Rapport de contrôle d'installations électriques à basse et à très basse tension

REF. 29/2026/68946/D01:1

DATE DU CONTRÔLE 19/05/2026 (11:00 - 12:00) **AGENT VISITEUR** François Colson
ADRESSE DU CONTRÔLE Faubourg d'Arival 36 - 6760 Virton **TYPE DE CONTRÔLE** Visite de contrôle vente ancienne installation (8.4.2.)

CONCLUSION : NON CONFORME

Croquis de position élémentaire et descriptif sommaire des tableaux

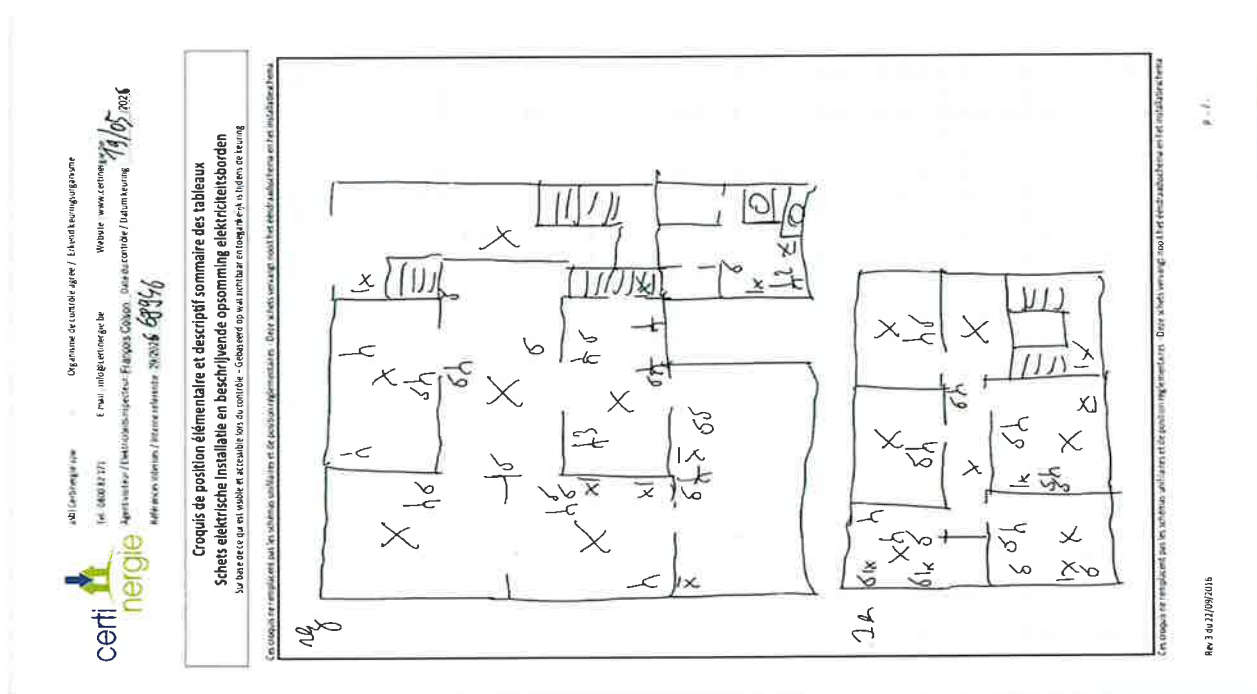
Conformité schéma(s) unifilaire(s) et plan(s) de position	Pas OK		Nombre de tableaux		3		Nombre de circuits		3+11+1	
Circuits	1 x II	1 x III	1 x IIII	3 x I	11 x I	6 x I	2 x I	3 x I	1 x III	
Protection	D25A3KA	D20A3KA	D32A3KA	MJ?A?KA	MJ10A3KA-?KA	MJ16A3KA	MJ20A3KA	F20A?KA	D15A6KA	
Section (mm²)		2,5	6						2,5	
Conclusion	OK	OK	Pas OK	Pas OK			Pas OK	OK

Le ou les socles de prise en défaut sont localisés dans le grenier
